改善箇所説明図

改善措置の内容

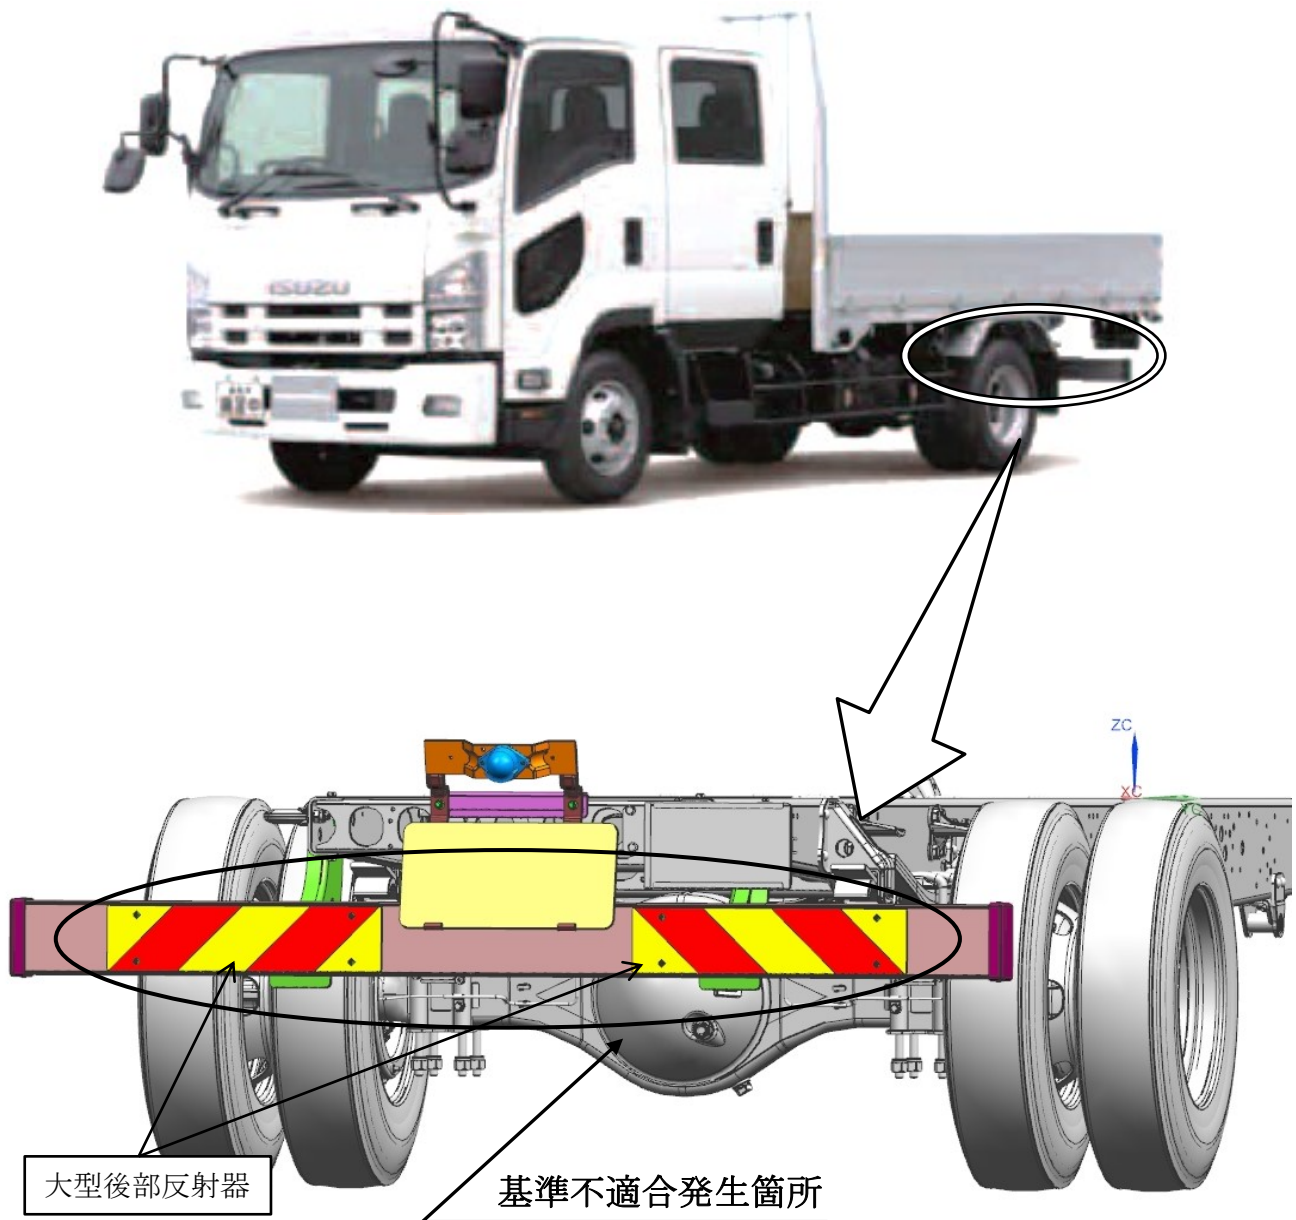
中型教習車において、大型後部反射器の取り付け位置が不適切なため、当該反射器の幾何学的視認性が道路運送車両法の保安基準第38条の2（大型後部反射器）に適合しないおそれがある。

全車両、大型後部反射器が正規の位置に取付けられたリヤバンパー一式を交換する。

識別：改善済車両には助手席ドアストライカー付近に黄色ペイントを塗布する。
